**Rifacimento metanodotto Ravenna – Chieti**  
**Tratto Recanati – San Benedetto del Tronto**  
**DN 650 (26"), DP 75 bar**  
**ed opere connesse**

**STUDIO DI IMPATTO AMBIENTALE**

**APPROFONDIMENTI TEMATICI RELATIVI ALLA RICHIESTA MATTM**  
**PROT. DVA N. 0012315 DEL 28.05.2018**

**Fig. 7.3/A: Comune di Recanati - parziale recepimento dell'osservazione inoltrata dal Comune di Recanati – rappresentazione del tratto in variante (in blu) e del tracciato non più in progetto (tratteggio rosso)**

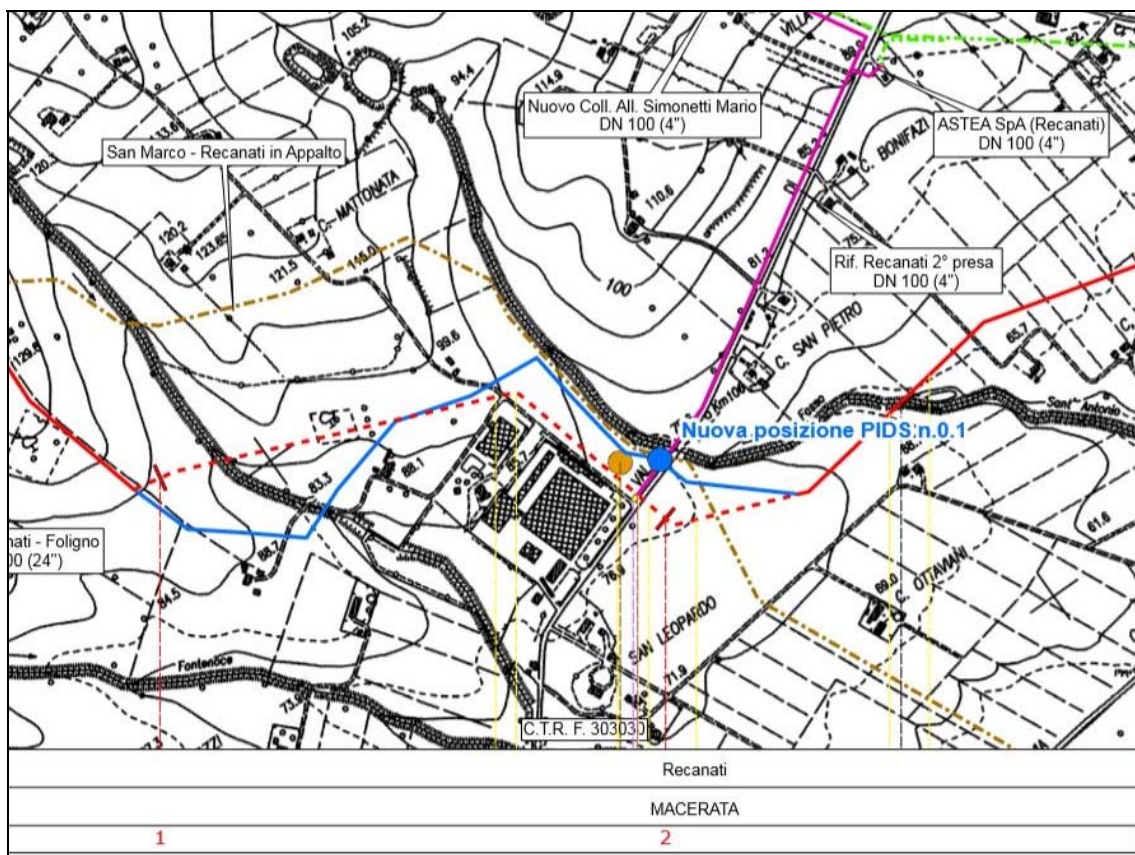
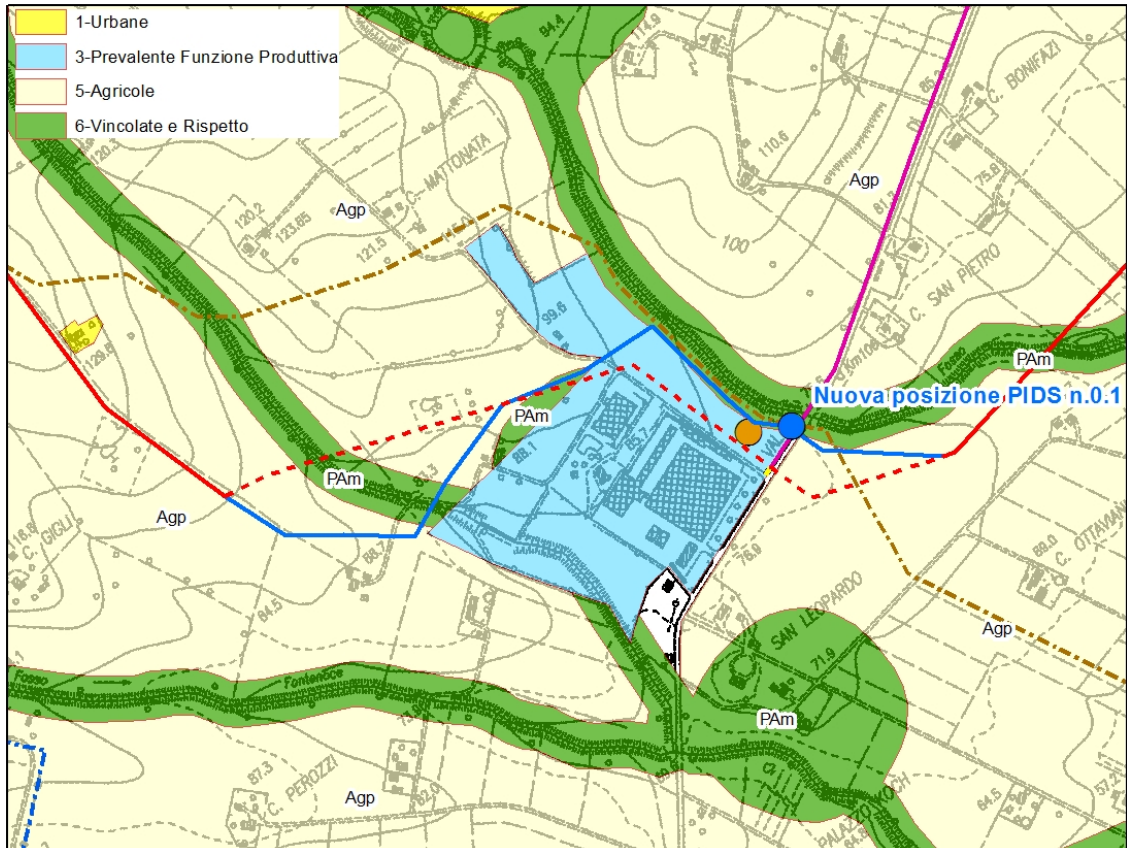
- a) *la modifica del tracciato nella zona industriale Romitelli [...];*
- b) *la previsione di tracciati condivisi con le aziende agricole interessate che limitino il frazionamento di terreni coltivati [...];*

Delle osservazioni sopra elencate è stato possibile accogliere parzialmente le richieste di modifica di tracciato in corrispondenza della zona industriale "Guzzini", a differenza della restante "Area Romitelli", come illustrato nella figura seguente (vedi Figg. 7.3/A e B).

**Fig. 7.6/A: Comune di Recanati – tracciato in progetto (in rosso) e condotta SGI (tratteggiato marrone). Stralcio cartografico con strumenti urbanistici**

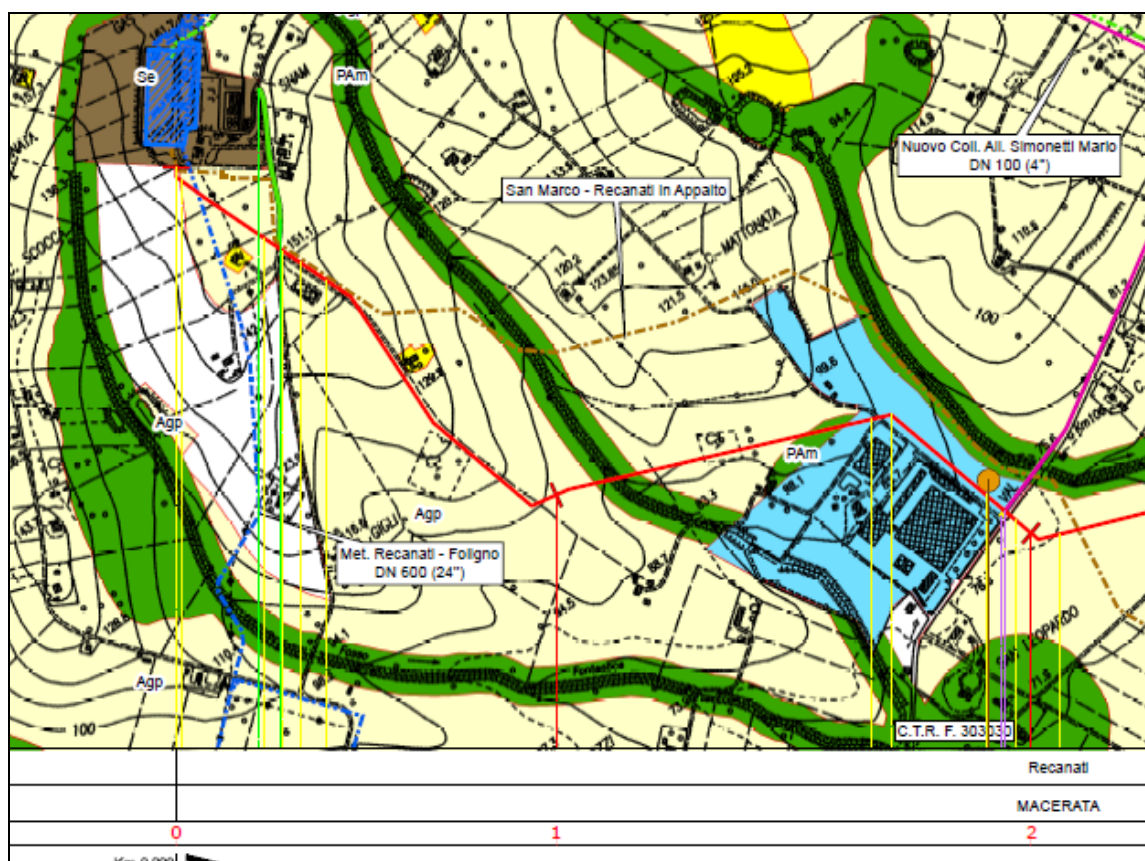
*Il sottoscritto Tacconi Mariano,  
[...] avendo consultato le planimetrie riportanti il tracciato dello stesso e avendole sovrapposte alle planimetrie della mia proprietà ricadente nelle particelle 36-271-31-27-57, si espone quanto segue:  
[...]*

Il tracciato studiato, considerando il contesto morfologico della zona ed in particolare il passaggio in cresta nel tratto in esame, risulta la soluzione più idonea dal punto di vista tecnico, in funzione delle caratteristiche dimensionali della condotta. Inoltre il tratto richiesto di percorrenza adiacente al fosso risulta di impossibile realizzazione vista la presenza della tubazione SGI che di fatto obbligherebbe il posizionamento della condotta a “mezzacosta” del versante in una situazione di estrema criticità tecnica. Tali motivi non permettono di accogliere l’osservazione sopra esposta (vedi Fig. 7.6/A).

**Fig. 7.10/A: Comune di Sant'Elpidio a Mare (Sigg. Costantini e Marrozzini) - tratto in variante (blu) e tracciato non più in progetto (tratteggio rosso), per le proprietà interessate dall'opera**

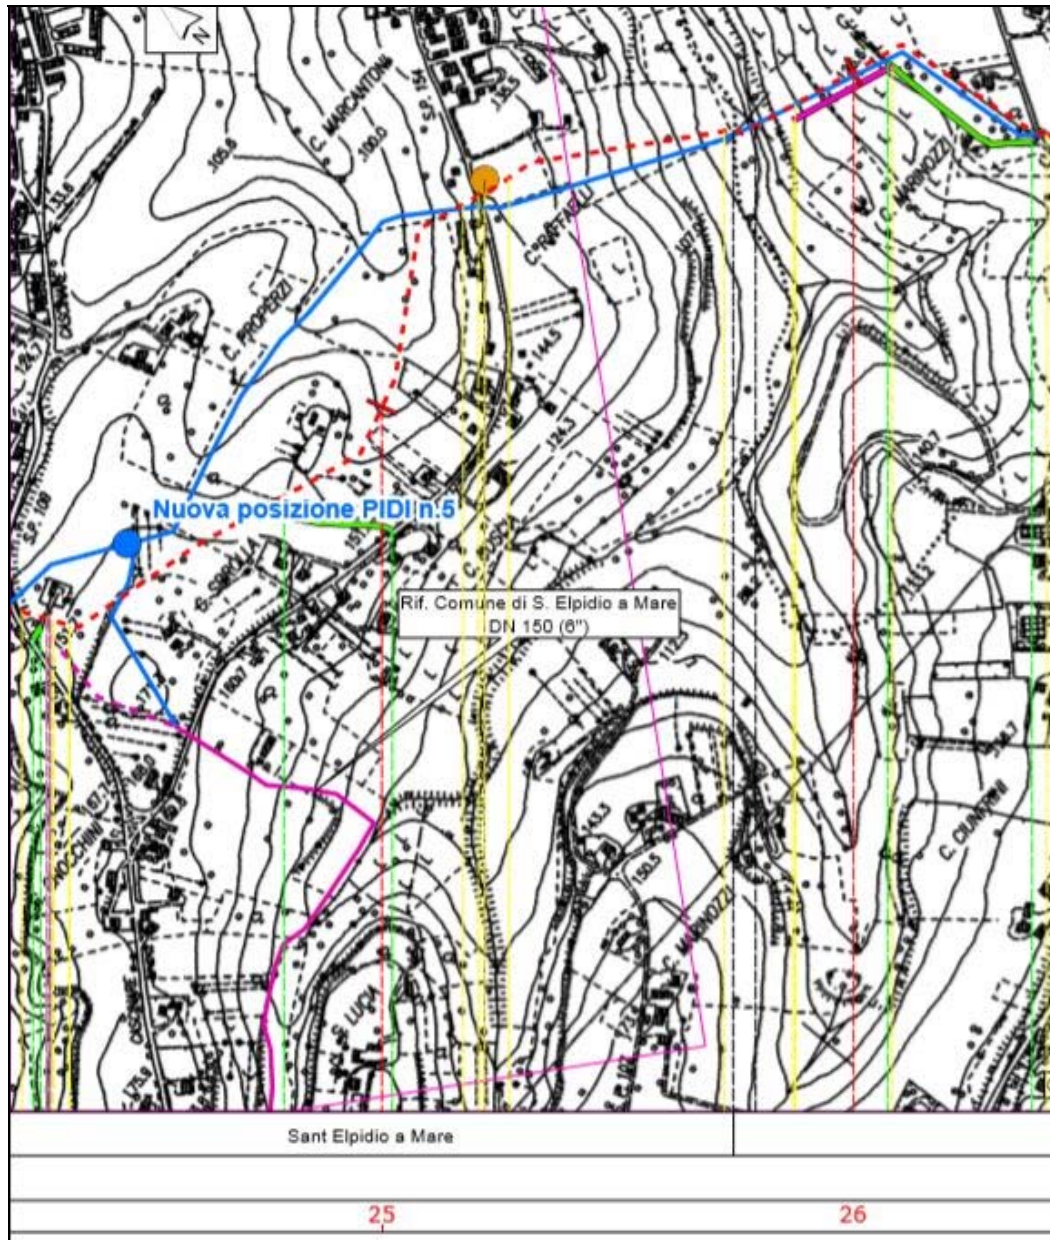
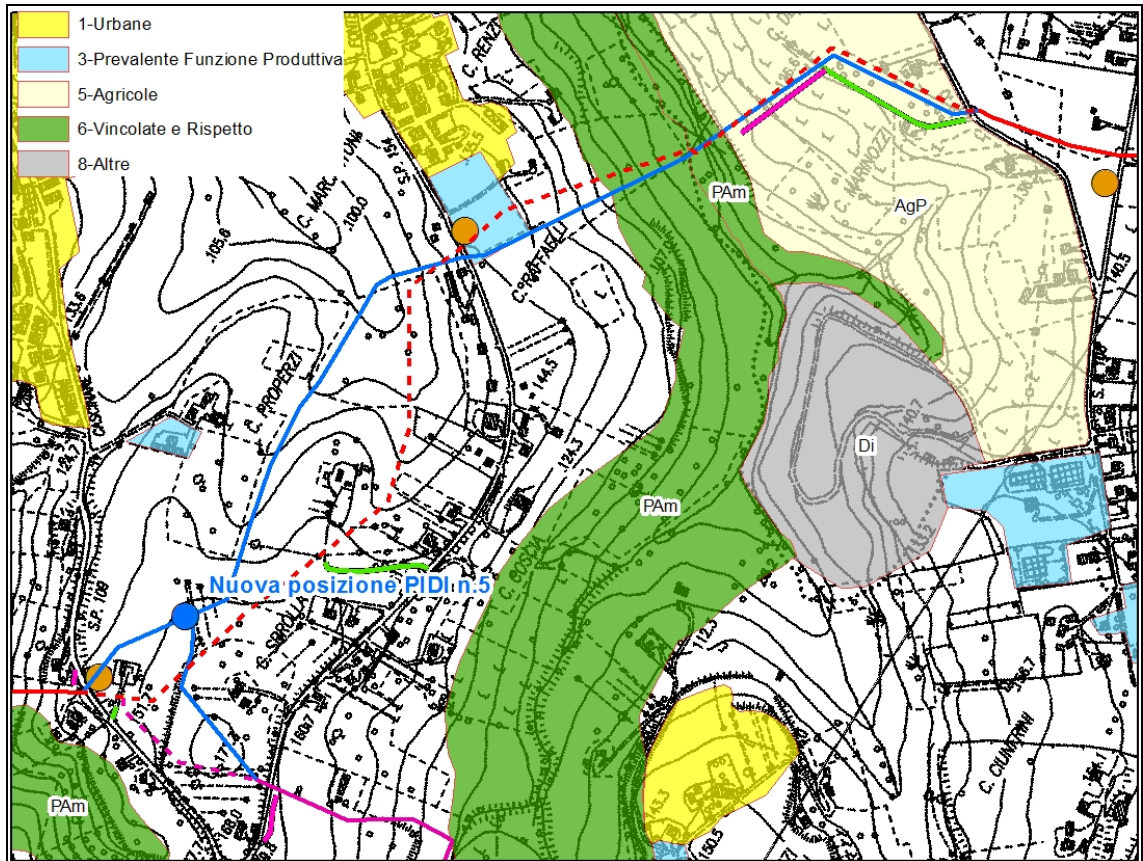
*[...] che venga introdotta, nella valutazione conclusiva del procedimento di che trattasi, in coincidenza degli annessi agricoli, la leggera modifica del tracciato con lo spostamento di almeno m. 35 in direzione sud della condotta [...] onde consentire lo sviluppo futuro dell'azienda stessa.*

In merito alle osservazioni sopra elencate, si rende noto che le richieste sono state accolte come illustrato nelle figure seguenti (vedi Figg. 7.10/A e B).

In merito alle osservazioni sopra elencate, si rende noto che le richieste sono state parzialmente accolte come illustrato nelle figure precedenti (vedi Figg. 7.10/A e B) in cui si evidenzia la variante studiata (in blu) e il tracciato non più in progetto (tratteggiato rosso). Il tracciato risalendo dal versante precedente in senso gas, viene spostato per quanto possibile in direzione del margine a monte dell'area da lottizzare, tenendo conto delle distanze di rispetto dalle abitazioni e proprietà poste sul lato sinistro della strada. Inoltre nello spostamento si deve tenere conto della necessità di affrontare la discesa nel versante successivo lungo la massima pendenza evitando anche le eventuali interferenze con le aree PAI. Per quanto concerne l'area individuata da progetto su cui verrà realizzata la piazzola, questa sarà restituita esattamente alle condizioni precedenti i lavori, una volta terminata la posa della tubazione e non verranno modificate le previsioni dello strumento urbanistico per tale area.

**Fig. 7.10/C: Comune di Sant'Elpidio a Mare (Sigg. Biancucci, Minnozzi ecc.): tratti in variante (blu) e tracciati non più in progetto (tratteggiato rosso e magenta)**

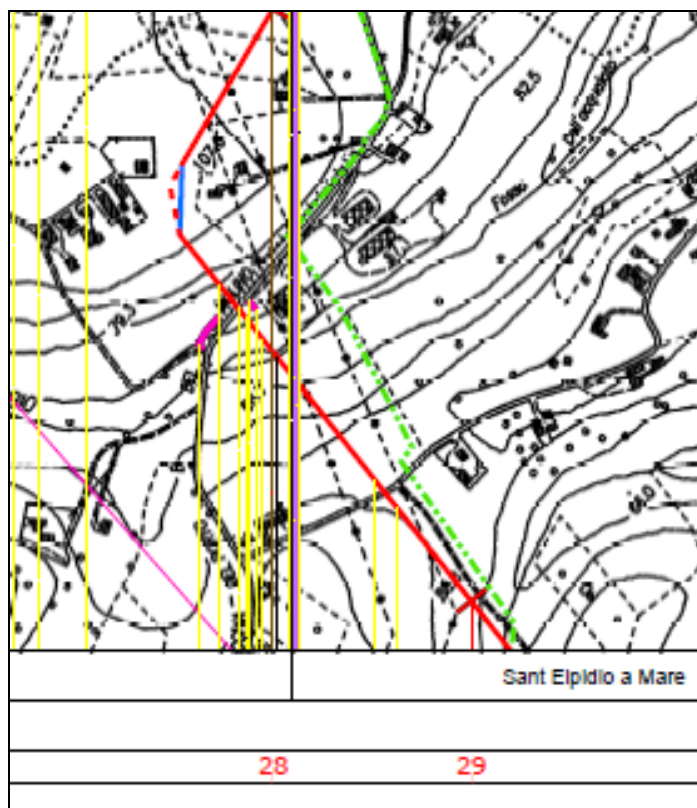
- *venga eliminata la previsione di posizionare sulla part.68 il tratto di linea secondaria del metanodotto Recanati - San Benedetto del Tronto, [...]*
- *venga modificata l'ubicazione del tratto di linea secondaria posizionata sulle part. 53-54 del tratto metanodotto Recanati - San Benedetto del Tronto, [...]*
- *venga eliminata la previsione di utilizzare la strada esistente di collegamento con la Prov/le Cascinare per accedere alle aree di lavoro del nuovo tracciato, [...].*

- *venga modificata l'ubicazione delta condotta esistente, denominata "metanodotto Snam derivazione per Montegiorgio DN150 - 70 bar", in una posizione adiacente ii fascio tubiero ubicato sul lato Sud del fondo agricolo [...];*
- *venga dismessa la cameretta della superficie di mq. 110 circa ubicata lungo la strada Comunale lungo Tenna [...].*

**Fig. 7.12/A: Comune di Sant'Elpidio a Mare (Impresa Agricola "Perozzi") - tracciato in variante (blu) e tracciato non più in progetto (tratteggiato rosso)**

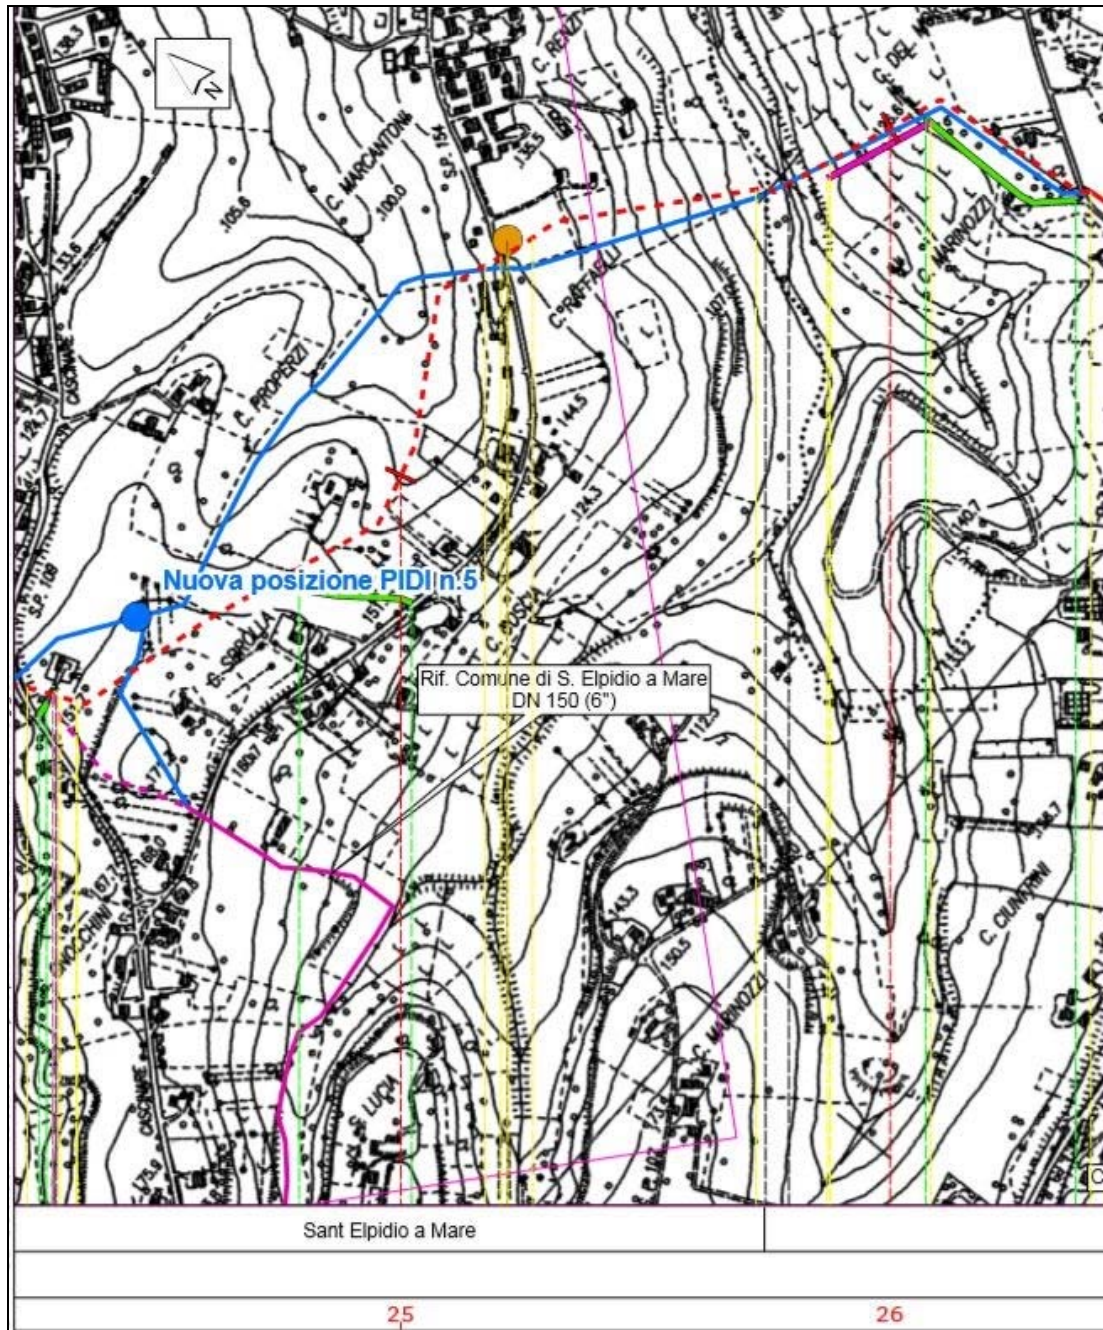
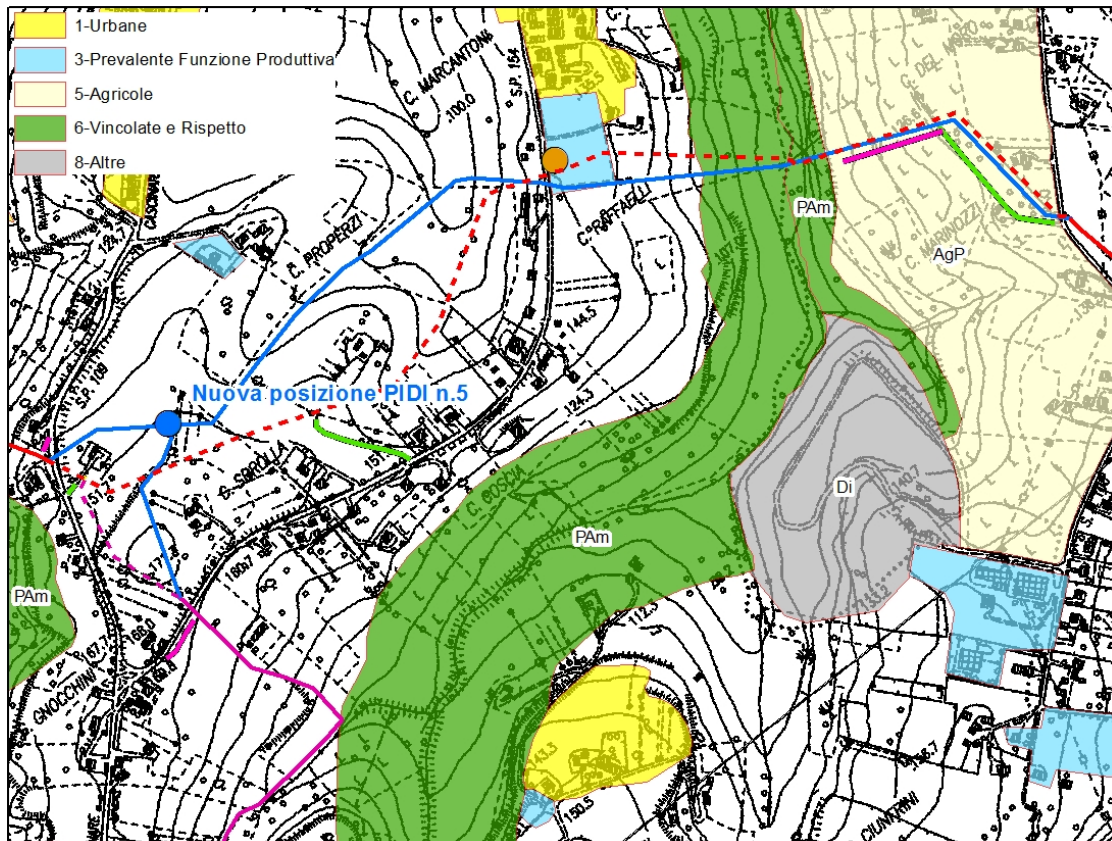
- venga modificata l'ubicazione di un tratto del metanodotto Recanati - San Benedetto del Tronto ricadente sulle part.38-39-66-541;*
- venga eliminata la previsione di realizzare sul fondo dei sottoscritti la strada di accesso al cantiere.*

**Fig. 7.17/A: Comune di Porto Sant'Elpidio (Sigg. Vita) - tratto in variante (blu) e tratto non più in progetto (tratteggio rosso)**

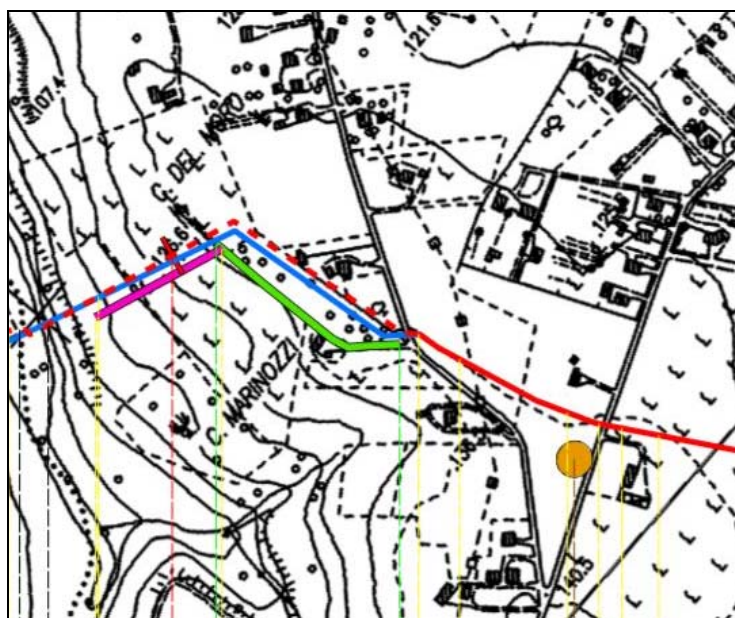
- *venga modificata l'ubicazione di un tratto del metanodotto Recanati – San Benedetto del Tronto ricadente sulle part.19-20-91-155 [...];*
- *venga eliminata la previsione di realizzare sul fondo dei sottoscritti la strada di accesso al cantiere e la pista provvisoria di passaggio.*

In merito alle osservazioni presentate la verifica tecnica del tracciato non ha scaturito varianti sostanziali bensì localizzate, mediante aggiustamenti della linea come illustrato nella figura seguente (vedi Fig. 7.17/A). Il progetto così come aggiornato non interessa più con la fascia di servitù di 13,50 m la particella n. 29. In merito alle strade di accesso all'area di passaggio (provvisoria e in adeguamento di quella esistente), si evidenzia che saranno utilizzate solo per il tempo strettamente necessario alla costruzione del tratto di tubazione in esame e poi restituite integralmente (nel caso di quella in adeguamento, in condizioni pari se non migliori dell'ante operam) al loro normale utilizzo. L'area censita e perimetrata dal PAI "F-20-0018-P1" insistente nella particella n. 20, non viene interessata dal tracciato.
